Mission régionale d'autorité environnementale

Île-de-France

**Avis en date du 27 septembre 2019
de la Mission régionale d'autorité environnementale d'Île-de-France
sur le projet de zone d'aménagement concerté (ZAC) des Docks
situé à Saint-Ouen (Seine-Saint-Denis)**

Illustration 3: Plan-programme du quartier des Docks à l'horizon 2025 (source : Présentation du projet, p. 17 ; annotations : DRIEE)

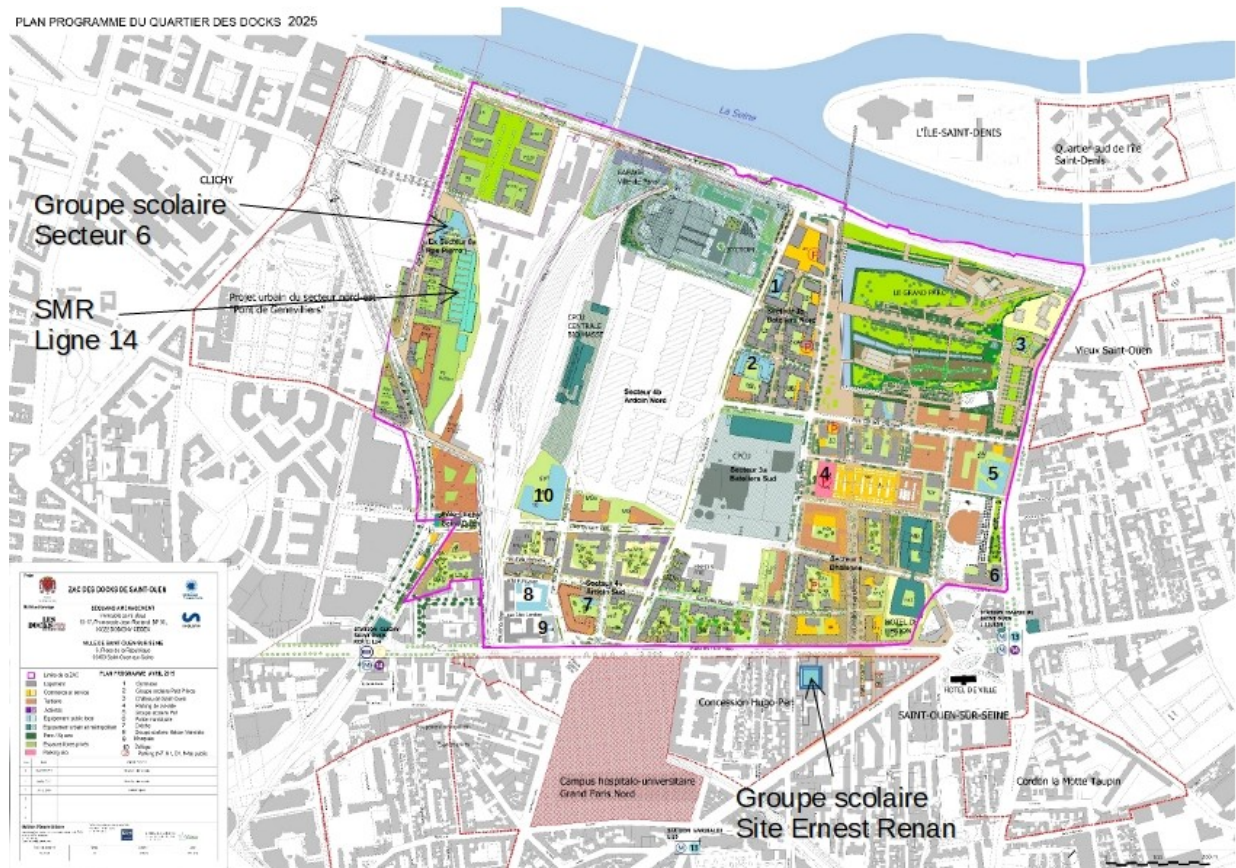
La MRAe considère que le groupe scolaire prévu rue Ernest Renan, compte-tenu de ses liens fonctionnels avec le reste de la programmation de la ZAC, fait partie du projet d'aménagement des Docks au sens de l'article L.122-1 du code de l'environnement, même si cette opération se situe à l'extérieur du périmètre de la ZAC¹⁰. Ses impacts doivent donc être appréhendés dans l'étude d'impact du projet d'aménagement des Docks pour garantir une analyse d'ensemble des impacts du projet, notamment en matière de risques sanitaires et de qualité de vie.

- Une crèche et un collège dans le secteur 4a – Ardoin sud, un groupe scolaire dans le secteur 6 – Rue Pierre et Quai de Seine et un groupe scolaire rue Ernest Renan (hors ZAC) ;
- Un projet lié aux arts de la table dans une partie de l'ancienne halle Alstom réhabilitée dans le secteur 1 « Dhalenne » ;
- Un garage à bennes de la Ville de Paris dans le secteur 4b « Ardoin Nord » ;

Illustration 5: Zonage réglementaire du PPRI sur le site de la ZAC des Docks à Saint-Ouen-sur-Seine (source : Partie 2, p. 30)

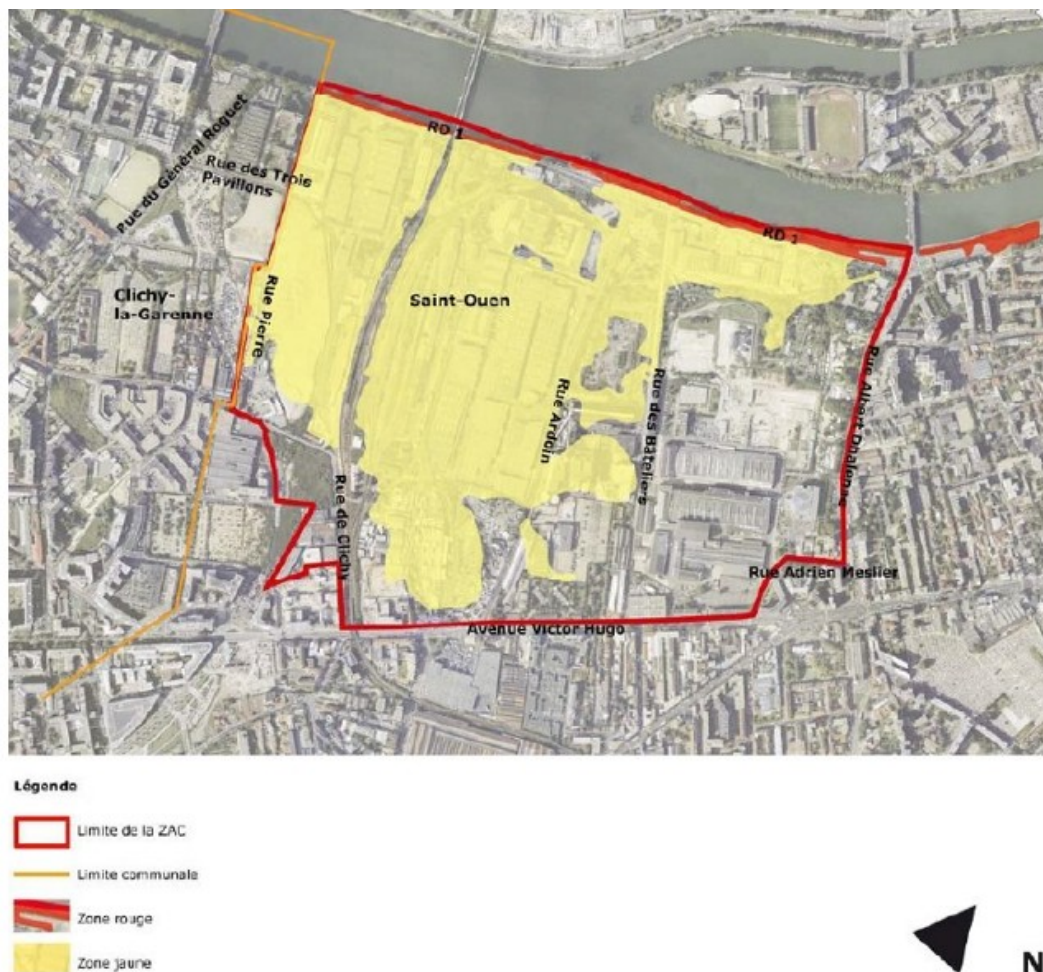
La MRAe souligne que ces mesures sont particulièrement importantes vis-à-vis des établissements sensibles, notamment les écoles. Ce point doit pour la MRAe être développé.

La MRAe constate par ailleurs que l'étude d'impact ne présente pas les dispositions du PPRI autres que l'équilibre des déblais et des remblais, ni la manière dont le projet les respecte.

De manière générale, le risque inondation est identifié dans le dossier mais n'est pas assez développé et traité, à la fois en ce qui concerne le respect du PPRI, mais aussi sur les ambitions de résilience du quartier.

La MRAe recommande de préciser la prise en compte dans le projet de l'ensemble des dispositions du plan de prévention des risques d'inondation (PPRI) de la Seine dans le département de la Seine-Saint-Denis.

Illustration 7: Carte du classement sonore des infrastructures de transport terrestre aux abords du projet (source : Préfecture de Seine-Saint-Denis)

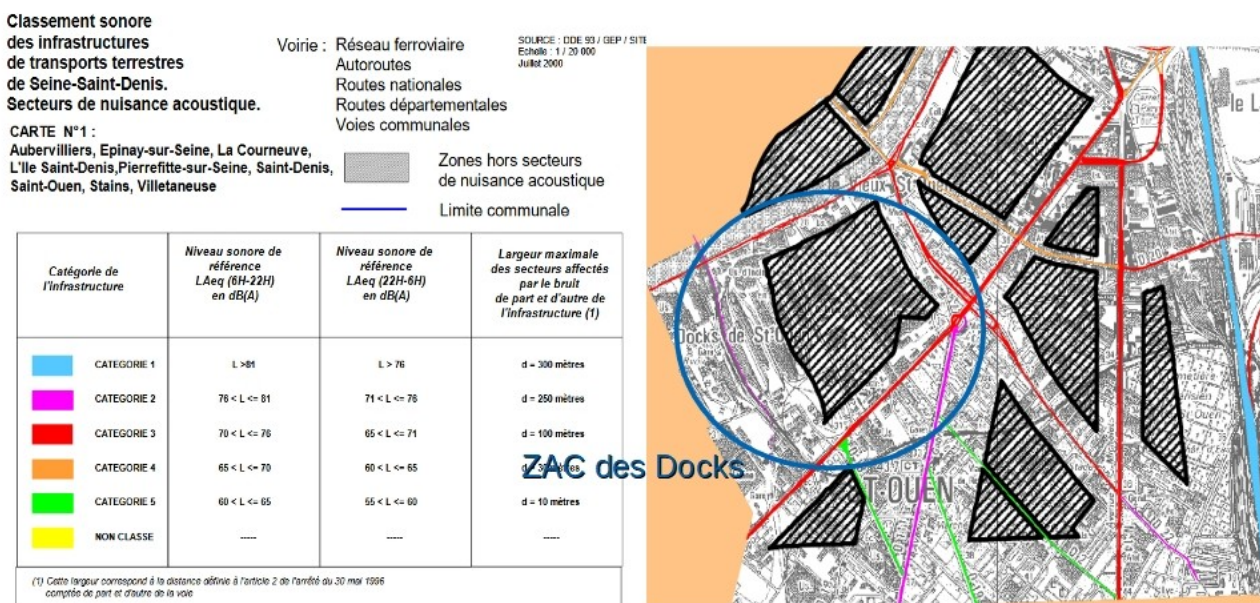
Une campagne de mesures acoustiques a été réalisée du 4 au 7 février 2019 en 7 points de mesure. La MRAe relève toutefois qu'aucune mesure n'a été effectuée à proximité des voies du RER C²⁶.
